DOCUMENTO DE MODIFICACIÓN Y ACLARACION No. 1

**DOCUMENTOS DE LICITACIÓN PRVC-II-61-LPI-O-2019**

**OBRAS DE MEJORAMIENTO Y REHABILITACIÓN EN 9 CAMINOS DE LA RED VIAL CANTONAL**

**FECHA DE EMISIÓN:  
4 de diciembre de 2019**

Imagen 1. Normas y diseños. Sección típica de cordon a utilizar.

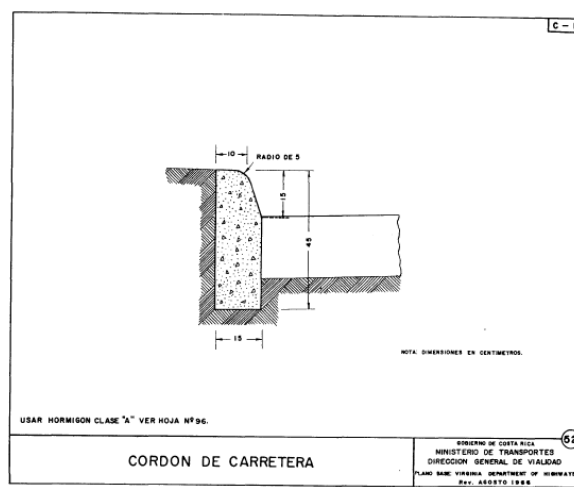
Se emitirá un nuevo sumario de cantidades con los ajustes antes indicado. Los ajuste anteriores se realizan con el fin de atender las necesidades actuales del camino y mejorar la seguridad en las zonas escolares que se encuentran al lado de los caminos. Se adjunta además la sección típica del cordon solicitado.

Imagen 6. Detalle de drenaje

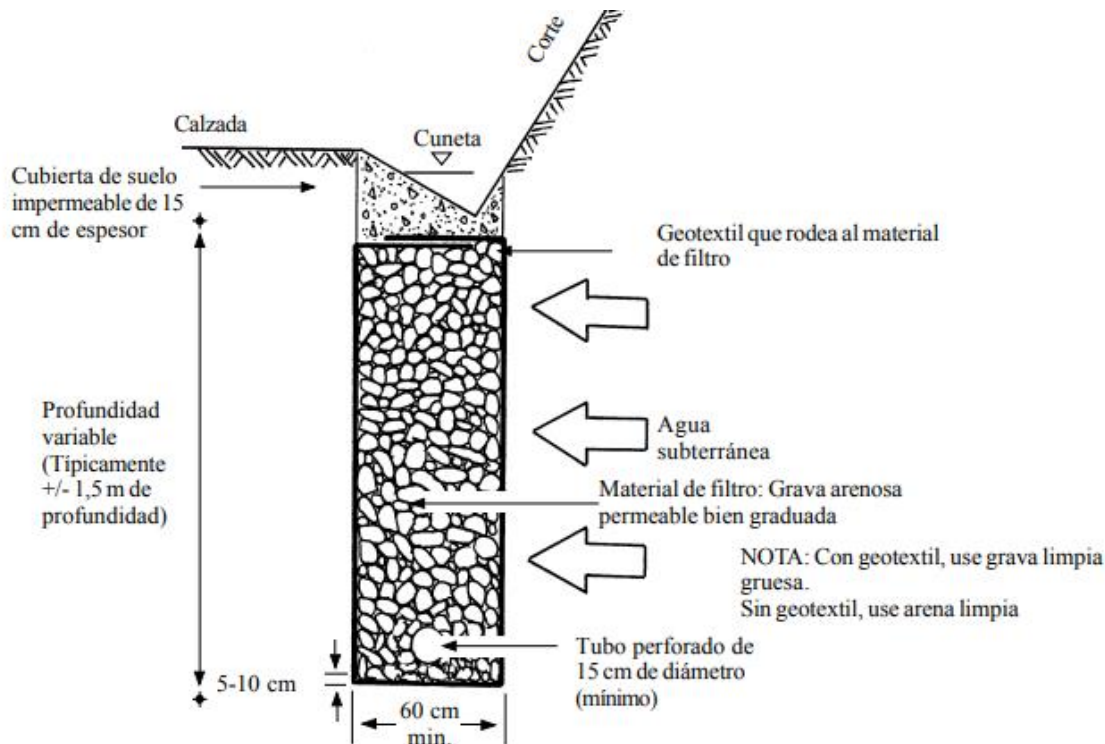
6. **Facilitar el detalle de la sección transversal para la ejecución de la actividad “CR.602.04 Tubería de drenaje perforada de 100 mm” en donde se muestre la configuración de las tuberías, zanja y relleno.**

**Respuesta:** Se adjunta detalle solicitado

Imagen 7. Detalle de drenaje

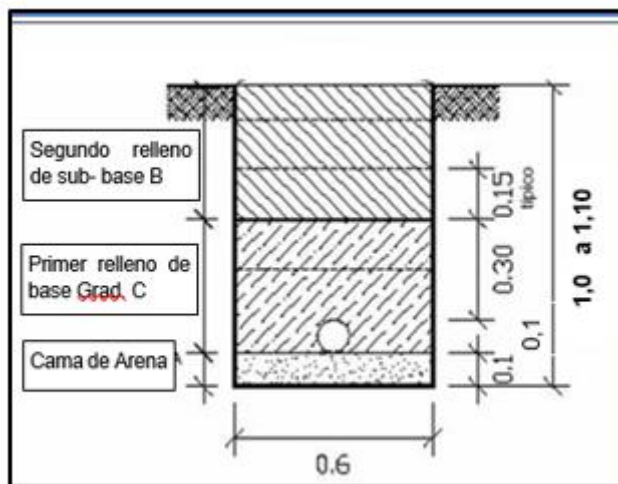
7. Proyecto 9: Rehabilitación del sistema del drenaje y de la superficie de ruedo, con carpeta asfáltica, en una longitud de 6,44 km del camino C.7-03-008-00, Indianas 1, 2 y 3, distrito Siquirres. Cantón de Siquirres. Para la intervención del sistema de agua potable, facilitar el detalle de la sección transversal para la ejecución de la actividad “CR 203.07 (d) Suministro y colocación de tubos de PVC SDR 26, diámetro de 100 mm” en donde se muestre la configuración de las tuberías, zanja y relleno, además de una lista de accesorios que el oferente debe considerar en su oferta tales como, válvulas, codos, etc. Confirmar si se debe considerar en la oferta pruebas hidroneumáticas para liberar la tubería.

**Respuesta:** Se adjunta la lista de accesorios para que los oferentes lo consideren dentro del renglón de pago llamado “CR 203.07 (d) Suministro y colocación de tubos de PVC SDR 26, diámetro de 100 mm” para este proyecto. Se confirma que se deberán considerar las pruebas hidroneumáticas las cuales deberán cumplir con la normativa técnica.
